「福島第一原子力発電所 特定原子力施設に係る実施計画」【Ⅱ章緊急時対策】【Ⅲ章第3編 火災への対応】の変更について

東京電力ホールディングス株式会社

2020年1月30日

変更の概要

図-1 ページング・電力保安通信用電話設備 電源系統図

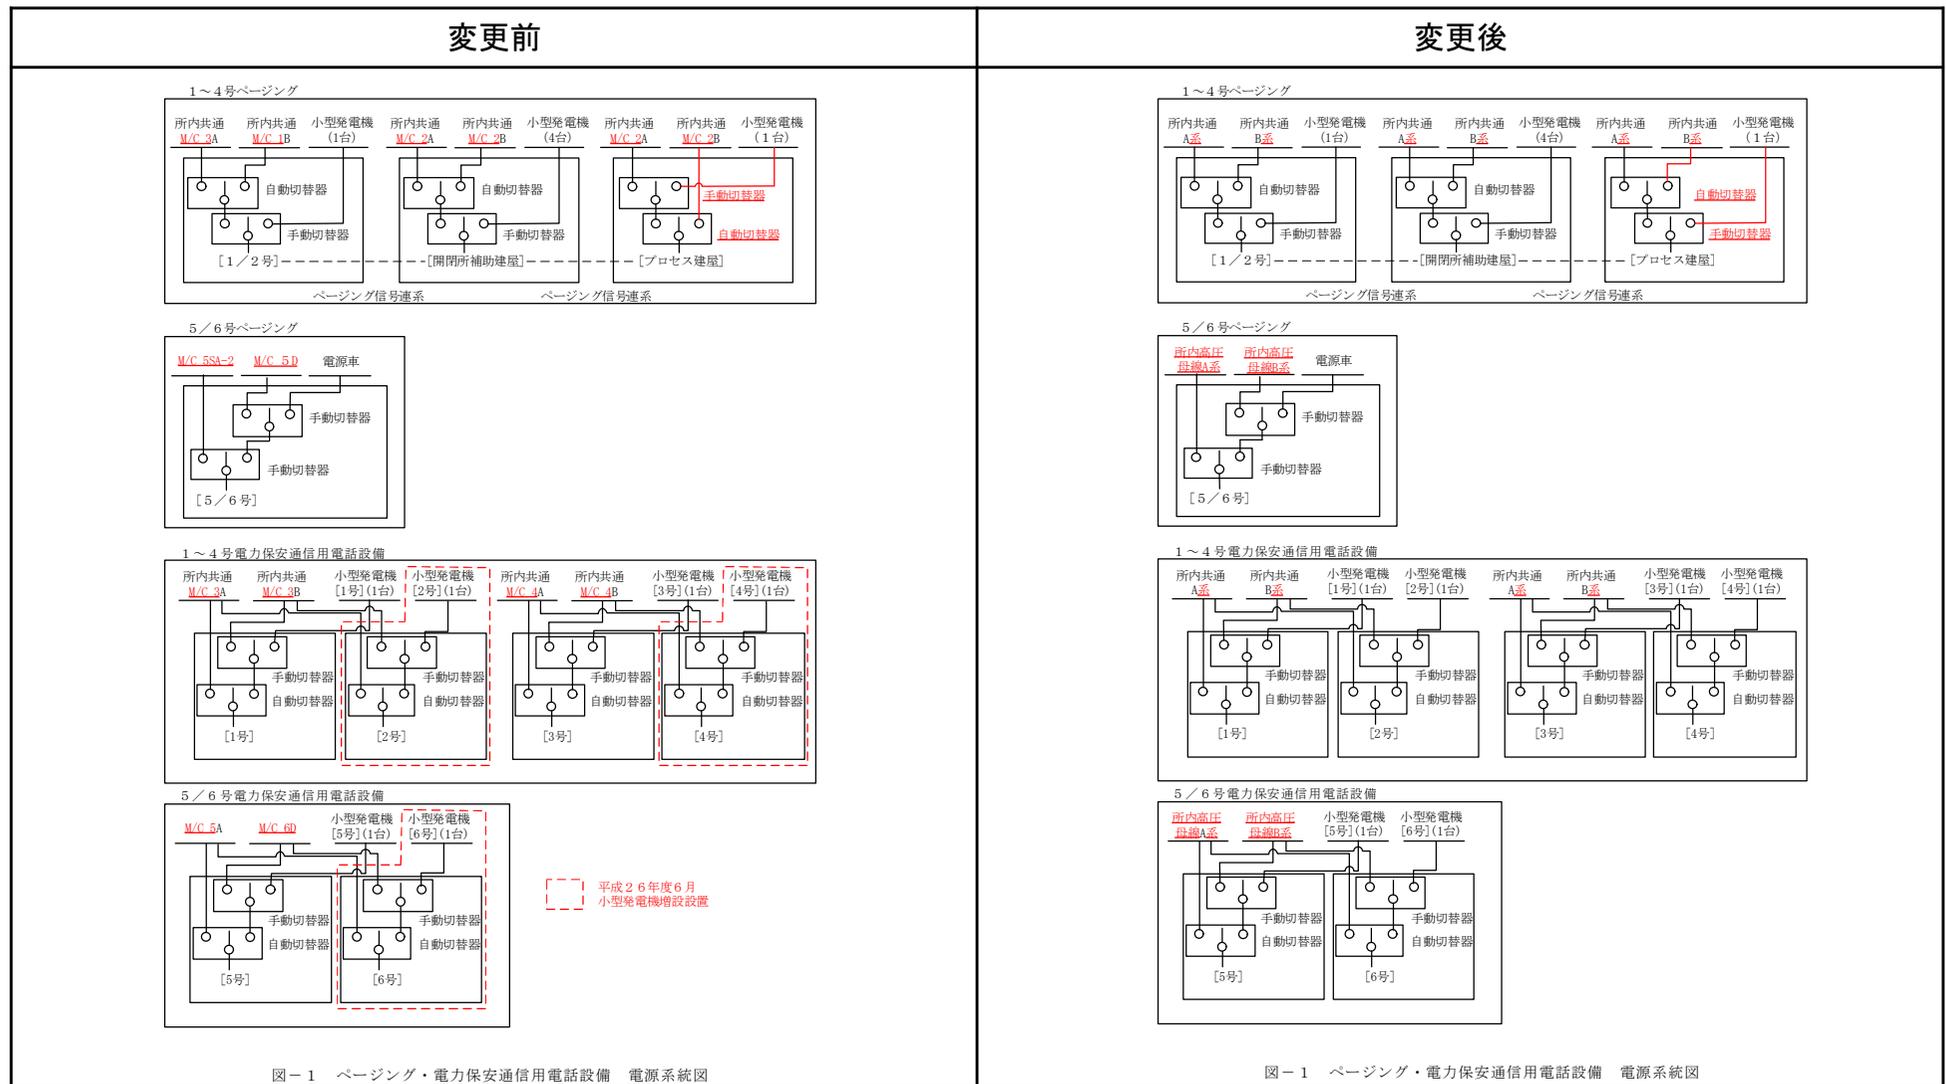
ページング・電力保安通信用電話設備 電源系統図の変更

- 通信設備の運用管理にあたり、当該設備が所内電源のどの系統から受電しているかを把握することが重要であることから、各設備の電源が所内電源2系統(A系, B系)から受電していることを明確にするため、供給元電源の系統名へ記載を変更した。
- 1～4号ページングのプロセス建屋電源については、震災後に信頼性確保のため小型発電機を追設した。その際、通常は他の通信設備と同様に所内電源A系～B系切替器の後段に小型発電機の切替器を設置するが、プロセス建屋電源については設置場所の制約から所内電源A系～B系切替器の前段のA系に小型発電機との切替器を設置した。今回、プロセス建屋の切替器全体を更新し、電源系統の信頼性を高めるため、他の通信設備と同様の系統とした。

作業用照明 電源系統図の変更

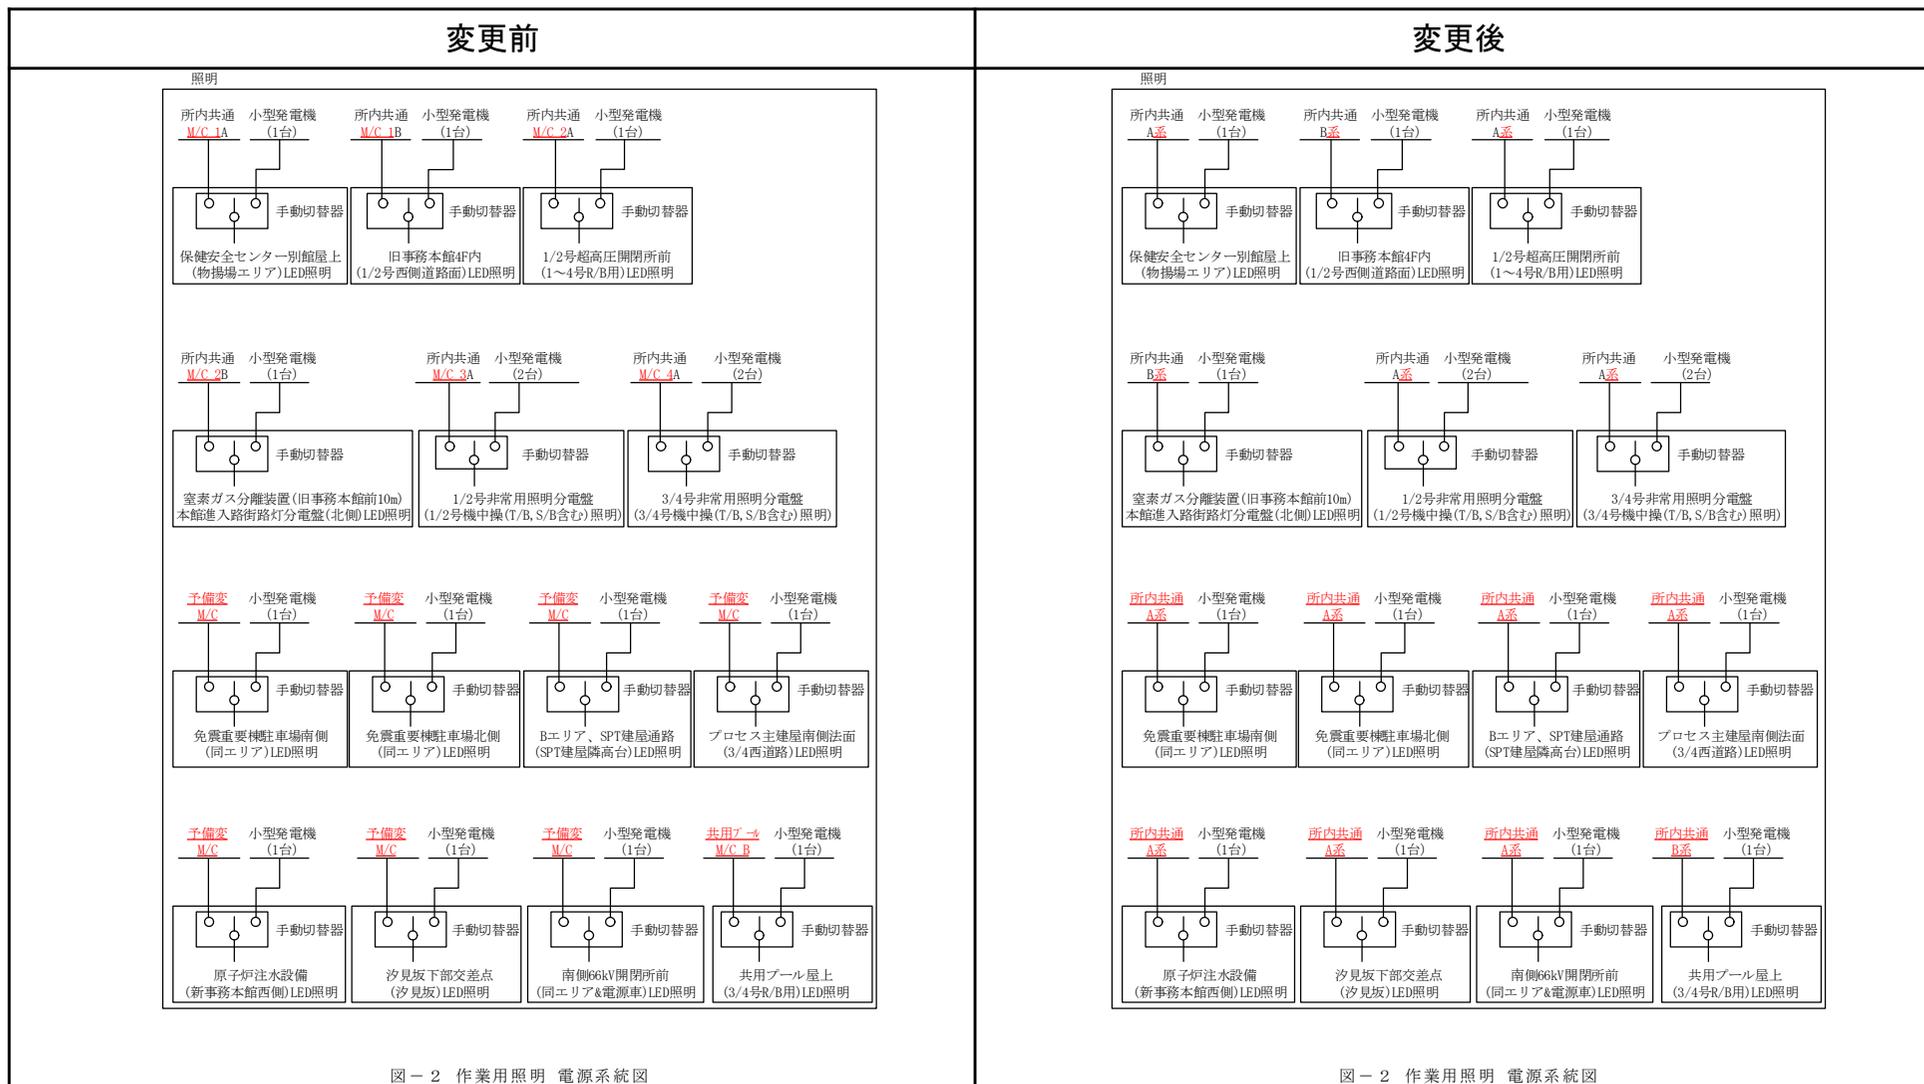
- 作業用照明の運用管理にあたり、当該設備が所内電源のどの系統から受電しているかを把握することが重要であることから、各設備の電源が所内電源A系、あるいはB系のどちらから受電していることを明確にするため、供給元電源の系統名へ記載を変更した。
